改善箇所説明図

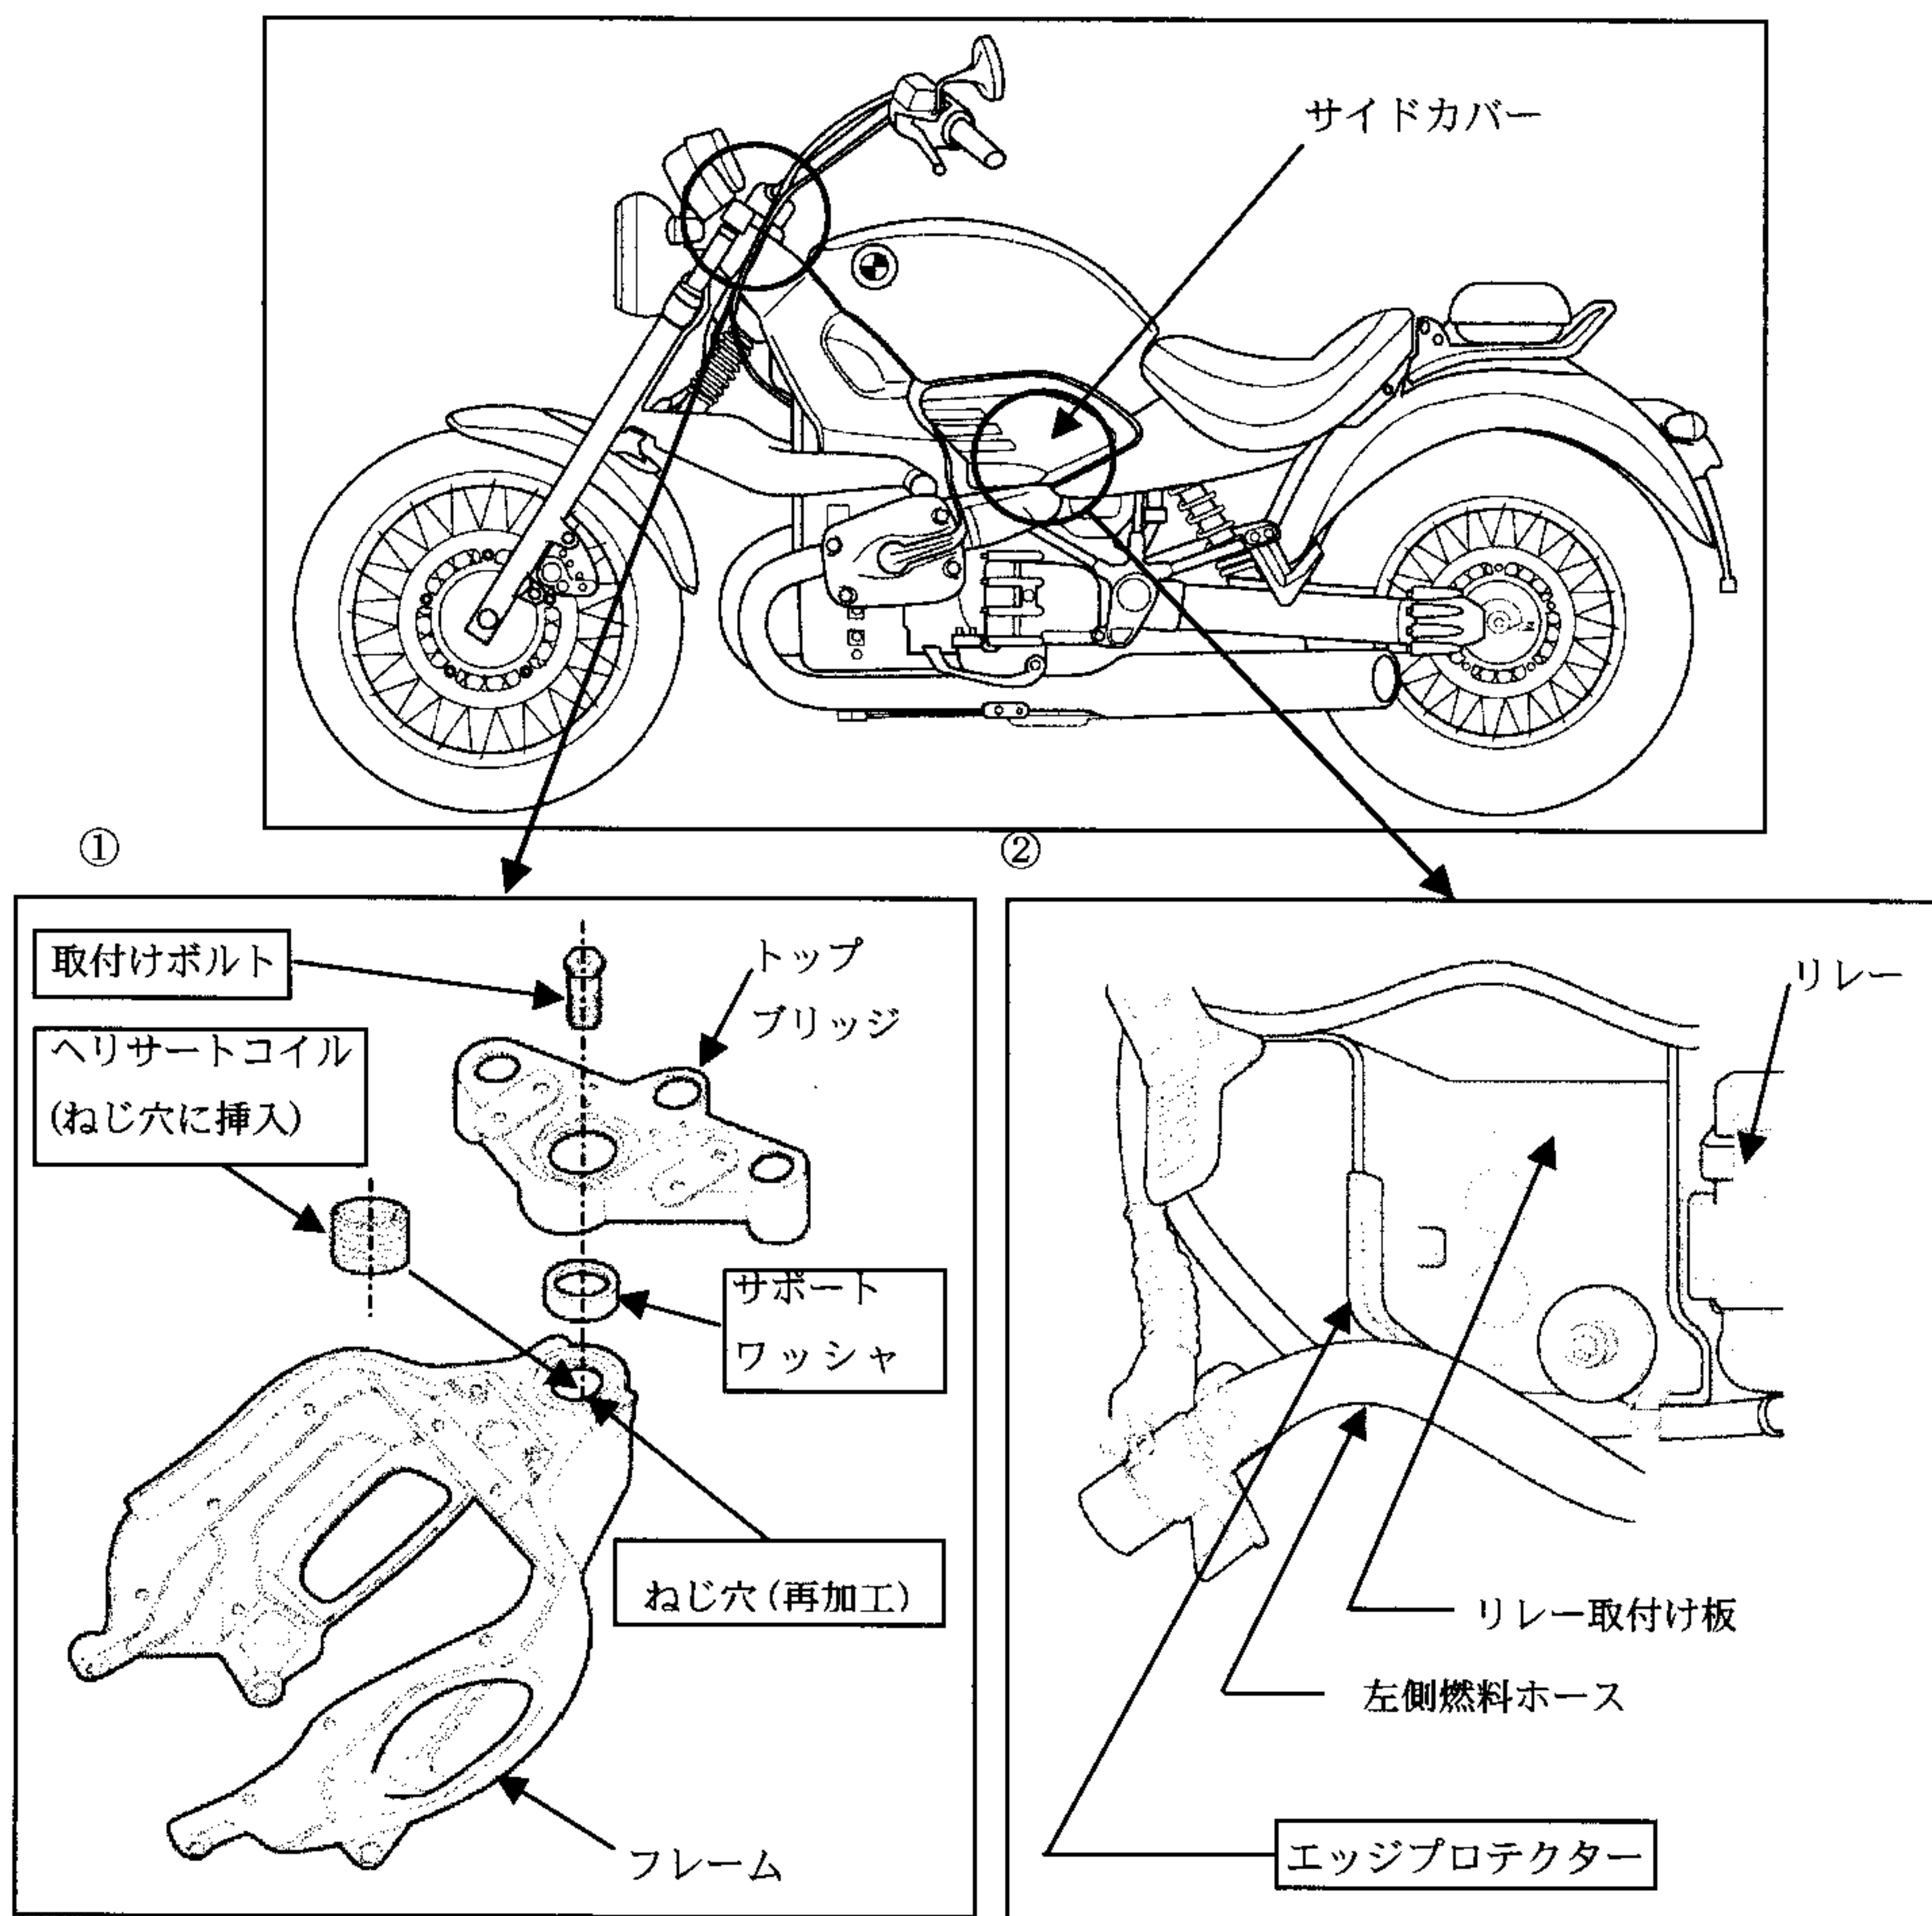
基準不適合箇所

- ①かじ取り装置において、フレーム先端のかじ取りハンドルを固定するトップブリッジを取付けるためのねじ穴の加工方法が不適切なため、当該ねじ穴部の残留物により電蝕が起きてねじ山が腐食し、取り付けボルトが緩むことがあり、かじ取りハンドルにがたが生じ、最悪の場合、走行安定性が損なわれるおそれがある。
- ②燃料装置において、左側燃料ホースの取り回しが不適切なため、車体の振動により左側サイドカバーの奥にあるスターター等のリレー取付け板のエッジ部に干渉することがあり、そのままの状態で使用を続けると、当該ホースが損傷して燃料が漏れ、最悪の場合、火災に至るおそれがある。

改善の内容

- ① 全車両、ねじ穴を再加工し、ヘリサートコイルを挿入後、対策品のサポートワッシャ及び新品の取り付けボルトを使用して組み付ける。
- ② 全車両、リレー取付け板のエッジ部分にエッジプロテクターを追加する。
